RESPUESTA a los comentarios recibidos durante la fase de consulta pública del Proyecto de Norma Oficial Mexicana PROY-NOM-050-SCT2/2015, Disposición para la señalización de cruces a nivel de caminos y calles con vías férreas, publicado el 1 de septiembre de 2016.

RESPUESTA A LOS COMENTARIOS RECIBIDOS DURANTE LA FASE DE CONSULTA PÚBLICA DEL PROYECTO DE NORMA OFICIAL MEXICANA PROY-NOM-050-SCT2/2015, DISPOSICIÓN PARA LA SEÑALIZACIÓN DE CRUCES A NIVEL DE CAMINOS Y CALLES CON VÍAS FÉRREAS, PUBLICADO EL 1 DE SEPTIEMBRE DE 2016

Figura 9. Especificaciones generales para un semáforo tipo SEM-4.6 A con barrera y señales luminosas adicionales en soporte tipo ménsula.

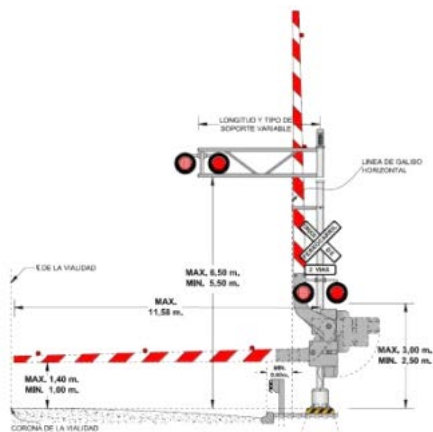
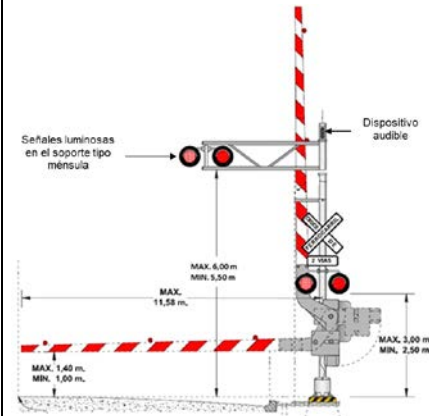
En el punto G. Funcionamiento. Se indica que: El "Tiempo de Advertencia" debe ser en todos los casos mayor o igual a 28 segundos"; sin embargo, en las tablas 10 y 11 en donde se especifican las acciones que deben realizarse durante este tiempo de advertencia y los tiempos que dura cada una de ellas, la suma de los tiempos no es igual o mayor a 28 segundos.

En el punto D. Características de las barreras. Se indica que: "Las barreras se deben pintar con franjas diagonales de 40 centímetros de ancho, de forma alternada en colores blanco y rojo de película reflejante tipo A o B, de acuerdo a lo establecido en la Normativa para la Infraestructura del Transporte de la SCT".

Observación. Se requiere corregir la redacción ya que las películas reflejantes no se pintan y las coordenadas cromáticas que definen el color blanco y rojo reflejante deben ser conforme a lo establecido en la NOM-034-SCT2-2011 "Señalamiento horizontal y vertical de carreteras y vialidades Urbanas", se sugiere utilizar la siguiente redacción:

Con la finalidad de evitar confusiones, se modifica el numeral G.1 y las tablas 9 y 10, para decir:

G.1 Los semáforos SEM-4.6 y SEM-4.6 A, se deben controlar de manera que empiecen a funcionar antes de la llegada del ferrocarril al cruce a nivel, con un lapso razonable para dar la debida protección. Este lapso llamado "Tiempo de Advertencia" debe ser en todos los casos mayor o igual a 25 segundos.

"El color de las franjas de las barreras debe ser blanco y rojo reflejante conforme al área correspondiente definida por las coordenadas cromáticas, con los factores de luminancia y los coeficientes mínimos de reflexión inicial que se establecen en el Inciso 6.3.4. "Color" de la NOM-034-SCT2-2011 "Señalamiento horizontal y vertical de carreteras y vialidades Urbanas".	G.4 Cuando un componente del sistema falle por cualquier causa, éste tomará de inmediato una condición restrictiva de seguridad, mostrando encendida una de las luminarias de cada unidad de destello instalada hasta que la falla sea corregida. Tabla 9. Tiempo total de aproximación para barrera de dos cuadrantes. Tabla 10. Tiempos de advertencia para barrera de cuatro cuadrantes. D.3 El color de las franjas de las barreras debe ser blanco y rojo reflejante conforme al área correspondiente definida por las coordenadas cromáticas, con los factores de luminancia y los coeficientes mínimos de reflexión inicial que se establecen en el Inciso 6.3.4. "Color" de la NOM-034-SCT2-2011 "Señalamiento horizontal y vertical de carreteras y vialidades Urbanas".
